# リサイクル燃料備蓄センター 使用済燃料貯蔵事業変更許可申請

新知見の反映について  
(内閣府(2020)及び青森県(2021)に対する考察)

令和4年4月14日  
リサイクル燃料貯蔵株式会社

# コメントリスト

内閣府(2020)の日本海溝モデル(左)と千島海溝モデル(右)の震度分布

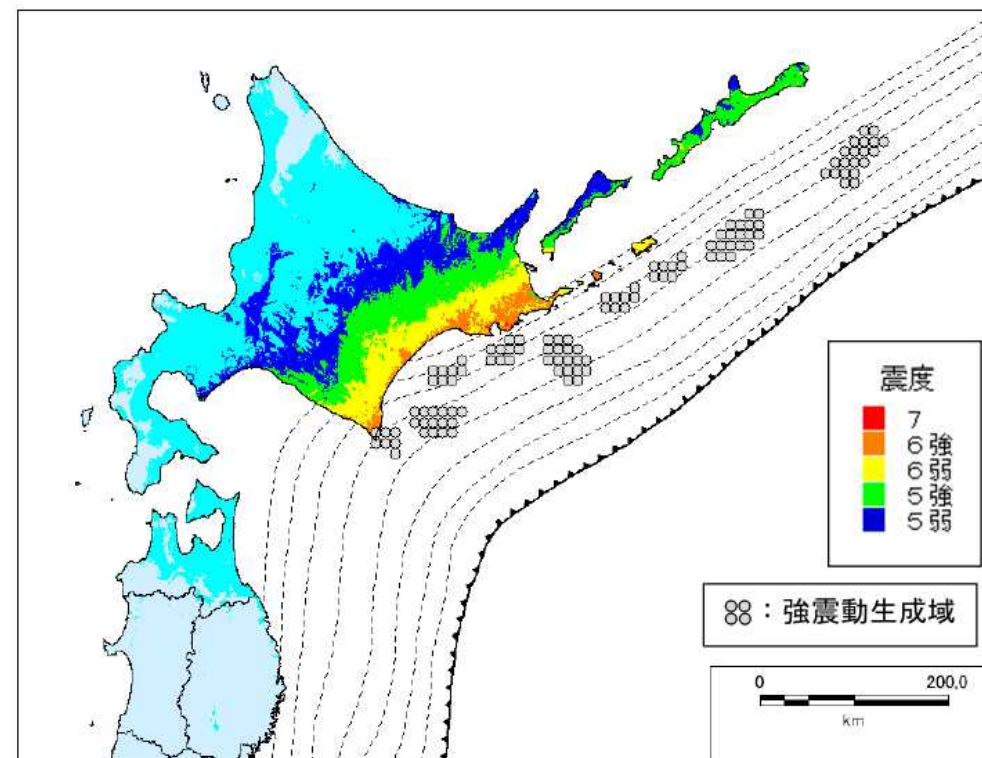
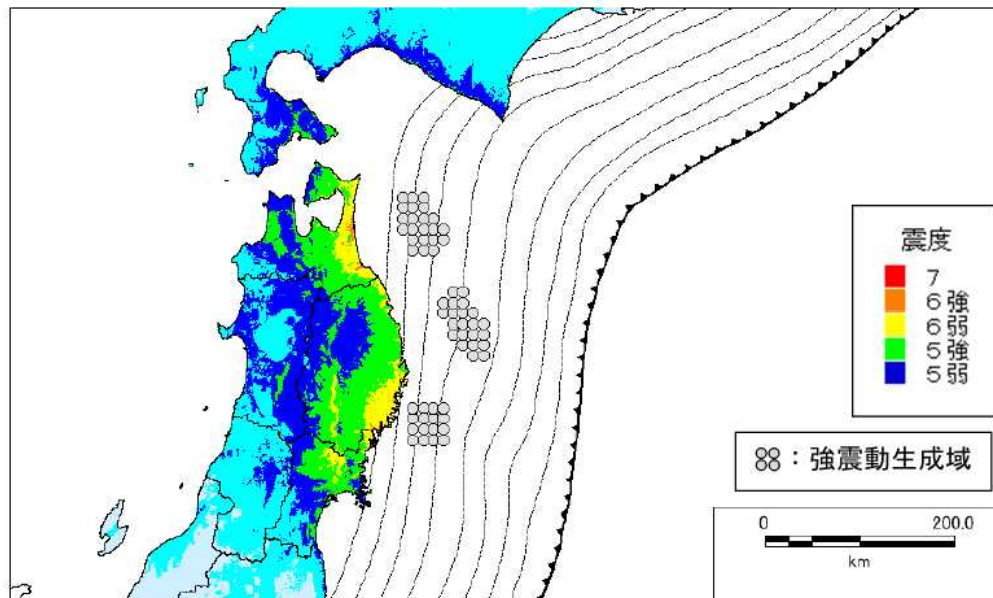
番号	項目	指摘日	コメント内容
1	地震	2022年 2月4日	「日本海溝・千島海溝沿いの巨大地震モデルの検討について(概要報告)」(内閣府(2020))の地震動評価への影響について資料化して提出すること。

- 内閣府(2020)では、Mw9クラスの科学的に想定されうる最大クラスのモデルとして、①日本海溝(三陸・日高沖)モデルと②千島海溝(十勝・根室沖)モデルを想定し、震源域に強震動生成域(SMGA)を配置し、震度分布を想定している。
- 内閣府(2020)の震度分布によると、敷地への影響は日本海溝モデルによる影響が大きいことから、敷地において考慮しているプレート間地震の検討用地震のうち、日本海溝沿いに設定した「2011年東北地方太平洋沖地震を踏まえた地震(Mw9.0)(三陸沖北部～宮城県沖の連動)」と断層パラメータの比較を行う。
